Petrel 1 & 2/Perdix/Perdix AI/NERD 2 de Shearwater

Notes de version du firmware v53

VERSION 53 21/02/2018

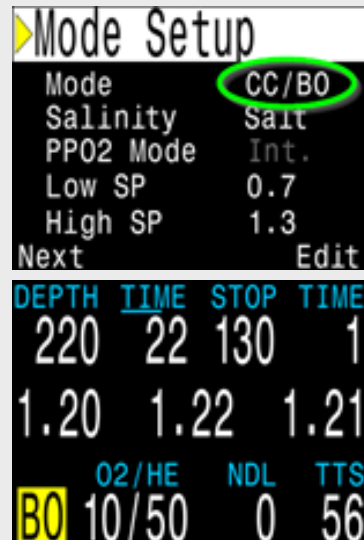
Le mode « OC/CC » (Circuit ouvert/Circuit fermé) a été renommé « CC/BO » (Circuit fermé/Réserve auxiliaire), BO désignant une réserve auxiliaire.

Ceci a pour objectif de rendre clair le fait que le mode OC/CC n'a jamais été conçu pour des plongées OC uniquement. Le fonctionnement ne serait pas optimal en cas d'utilisation du mode OC/CC pour des plongées OC. Cette modification clarifie le fait que le mode CC/BO est conçu pour les plongées en circuit fermé, avec réserve auxiliaire en circuit ouvert.

Le mode « OC/CC » (Circuit ouvert/Circuit fermé) a été renommé « CC/BO » (Circuit fermé/Réserve auxiliaire) pour plus de clarté

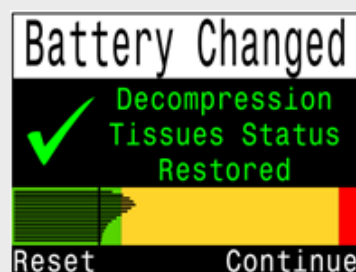
Après un changement de batterie, la charge des tissus de décompression actuelle s'affiche sur l'écran Tissues Restored (Tissus restaurés).

Un raccourci permettant de réinitialiser les données de tissus est disponible sur l'écran Tissues Restored. Si vous choisissez Reset (Réinitialisation), un message s'affiche, vous demandant de confirmer. **Ne réinitialisez PAS les tissus entre des plongées successives, car la charge de gaz inerte sera perdue.**

Le bargraphe des tissus s'affiche désormais sur l'écran Tissues Restored

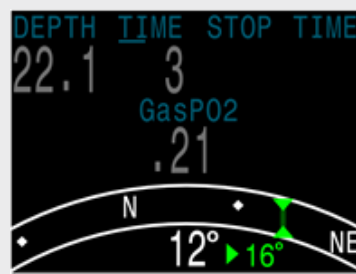
Le menu de marquage de cap de la boussole a été déplacé afin de réduire les sollicitations du bouton. De plus, la boussole peut désormais être affichée durant le marquage. Fonctionnement : lorsque vous affichez la boussole, une pression sur le bouton gauche fait apparaître un menu « Exit/Mark » (Sortie/Marquage). Pressez à droite pour effectuer une marque sur la boussole, à gauche pour quitter et revenir à l'écran principal. Il fallait auparavant naviguer jusqu'aux menus normaux pour effectuer un marquage de boussole.

Lorsque vous marquez un cap, l'écran affiche désormais l'angle de décalage entre le cap actuel et le cap défini. Cette mesure est utile pour suivre des modèles de navigation. Par exemple, un profil carré exige de tourner à angles de 90°, alors qu'un profil triangulaire demande des virages à des angles de 120°.

La commande de marquage de cap requiert désormais moins de pressions de boutons

Le décalage entre le cap actuel et le cap défini est désormais indiqué (il est de 16° dans cet exemple)

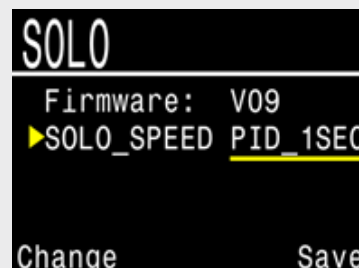
NOUVEAU Nouveau paramétrage « Cave » (Grotte) de la luminosité. Celui-ci est encore plus sombre que la luminosité « faible », et convient aux environnements très sombres, comme les grottes.

NOUVEAU Prise en charge supplémentaire pour la modification des paramètres sur les cartes périphériques.
Modèles DiveCAN uniquement

La luminosité « Cave » est très faible et est par conséquent plus adaptée aux environnements très sombres comme les grottes

Sur la page « Bus Devices » (Dispositifs de bus), sélectionnez « View » (Afficher) pour accéder à plus d'informations et de paramètres

Si des paramètres sont disponibles, ils peuvent être modifiés ici. Ces paramètres sont stockés sur le périphérique.

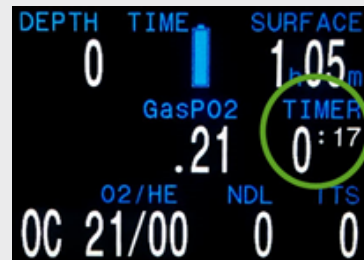
Ajout d'un affichage de mini-boussole en option sur la ligne centrale.

La valeur numérique de boussole actuelle (azimuth) est indiquée dans le menu « Mark heading » (Marquage de cap).
